RESOLUCIÓN EXENTA: (ver fecha y número digital en el costado izquierdo del documento)

MATERIA: Pertinencia “Ajustes Edificio de Operación y Mantenimiento Parque Eólico Malleco”, comuna de Collipulli.

**REPÚBLICA DE CHILE
SERVICIO DE EVALUACIÓN AMBIENTAL
REGIÓN DE LA ARAUCANÍA**

Figura 1 Nueva configuración del perímetro definido para el área de la Sala de Control

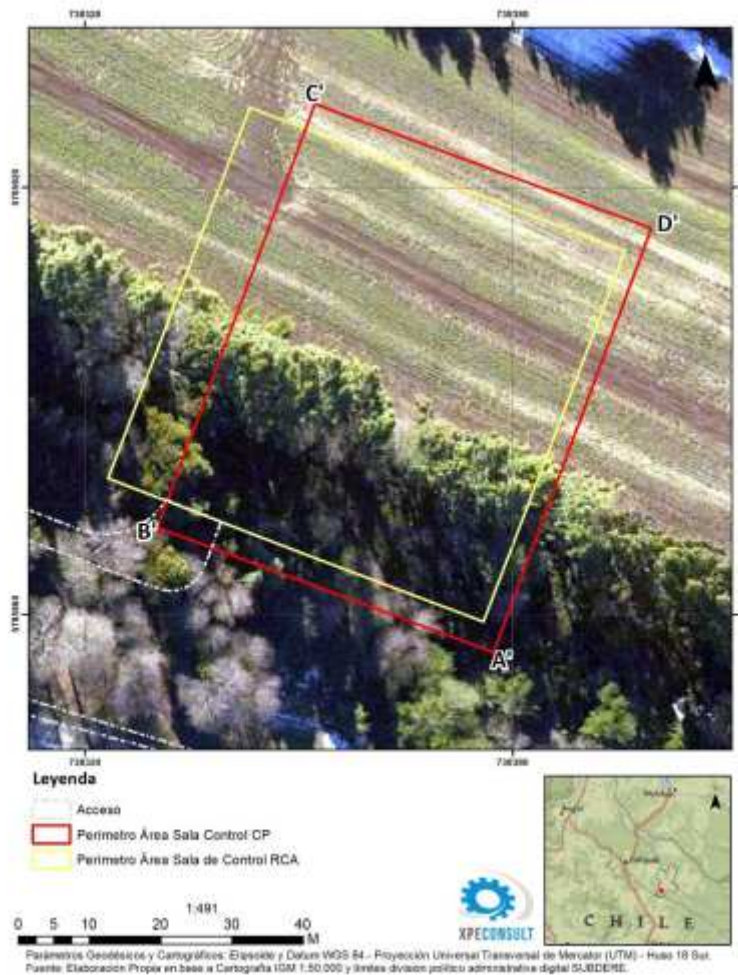
Con la intención de no interferir la conexión eléctrica subterránea entre el Parque Eólico Malleco y la Subestación elevadora El Salto (RCA N° 401/2018) y mantener los resguardos de seguridad necesarios, se hace necesario cambiar la forma del polígono definido para el perímetro del área de ubicación de la sala de control, pero manteniendo la superficie definida en la RCA 401/2018 (0,3 ha). La nueva configuración espacial del perímetro del área de ubicación de la Sala de control y mantenimiento se encuentra definido por las coordenadas presentadas en la Tabla 2.

A continuación, en la Figura 1 se presenta el detalle del perímetro de la sala de control aprobado por RCA y el nuevo perímetro de la sala de control objeto de la consulta de pertinencia.

- En relación al cambio de configuración del perímetro asociado al área de ocupación de la Sala de Control-Mantenimiento, corresponde a un cambio de geometría del perímetro, no aumentando la

superficie autorizada por RCA N° 401/2018 correspondiente a 0,3 ha, por lo que no se considera un cambio significativo desde el punto de vista ambiental.

Figura 4 Punto de infiltración fosa séptica en fase de operación

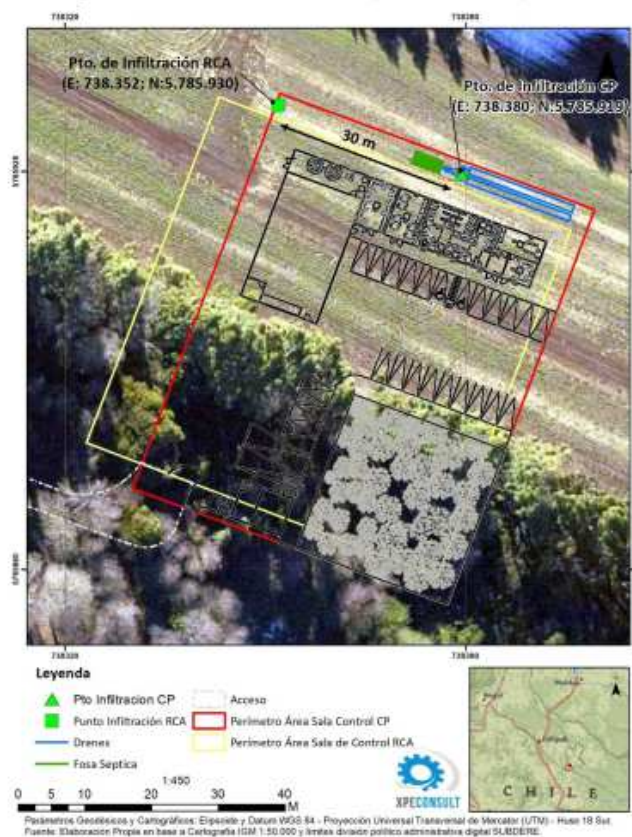
Debido al cambio en la configuración y ubicación del edificio de control y mantenimiento, se hace necesario realizar un cambio en la ubicación de la fosa séptica definida para la fase de operación del proyecto. En este contexto el PAS 138 aprobado a través de la RCA N° 401/2018, define las coordenadas Este 738.352 y Norte 5.785.930 como el punto de infiltración de la fosa séptica definida para la fase de operación del proyecto.

Con la nueva configuración del edificio de control este punto se modifica desplazándose 30 metros, las diferencias entre los puntos de infiltración se pueden observar en la Tabla 3 y Figura 4.

- Y finalmente el cambio en las coordenadas del punto de infiltración de la fosa séptica desplazándolo en 30 m respecto del aprobado mediante RCA, tampoco se considera un cambio significativo desde el punto de vista ambiental.
